OGGETTO: Procedura di VIA/PAUR - art. 27 del D. lgs 152/2006 e ss.mm.ii relativa alla costruzione e all'esercizio di un impianto di produzione di energia elettrica da fonte rinnovabile eolica denominato "Masseria Cerrito", sito nel Comune di Brindisi di potenza nominale prevista pari a 6 MWe, nonché delle opere e infrastrutture connesse.

Proponente: **GRM GROUP S.R.L.**

Risposta alla nota della Provincia di Brindisi - Area 4 - Ambiente e Mobilità - Settore Ambiente prot. 0005732 del 19/02/2026 e contestuale richiesta di indizione della Conferenza dei Servizi.

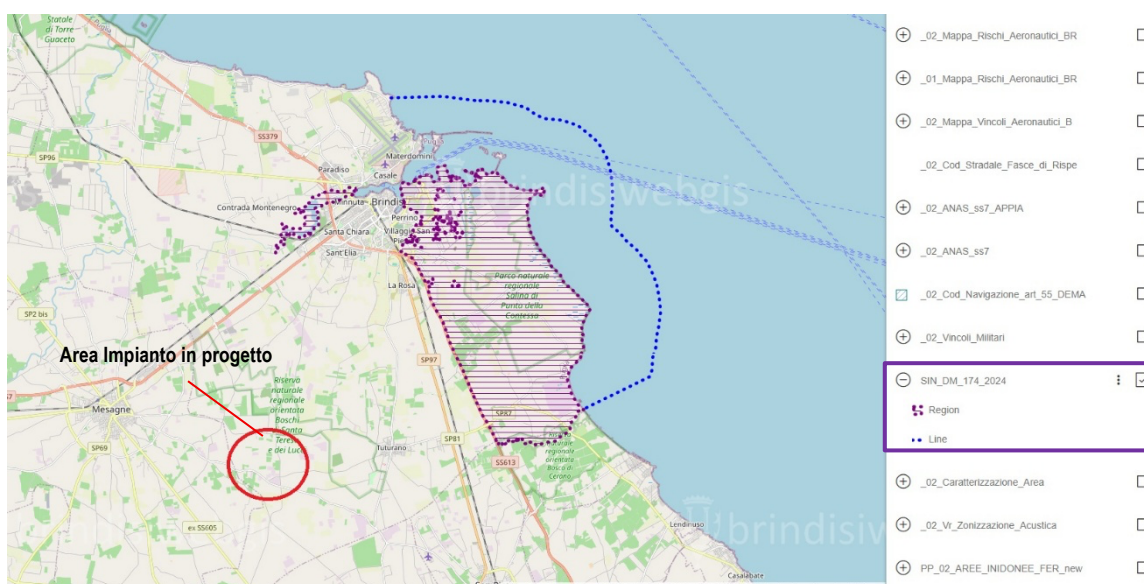
- A.11) *In merito al Sito Inquinato di interesse Nazionale di Brindisi, sul quale persiste il vincolo preordinato all'impedimento per gli usi legittimi, si precisa che da verifiche eseguite sul portale ufficiale del Comune di Brindisi:*
<http://www.brindisiwebgis.it:8010/connect/analyst/mobile/#/main?mapcfg=00%20Brindisi%20web%20gis>
 è chiaramente riscontrabile che le aree interessate dal progetto in questione non rientrano nelle SIN_DM_174_2024, com'è possibile constatare nell'immagine seguente:
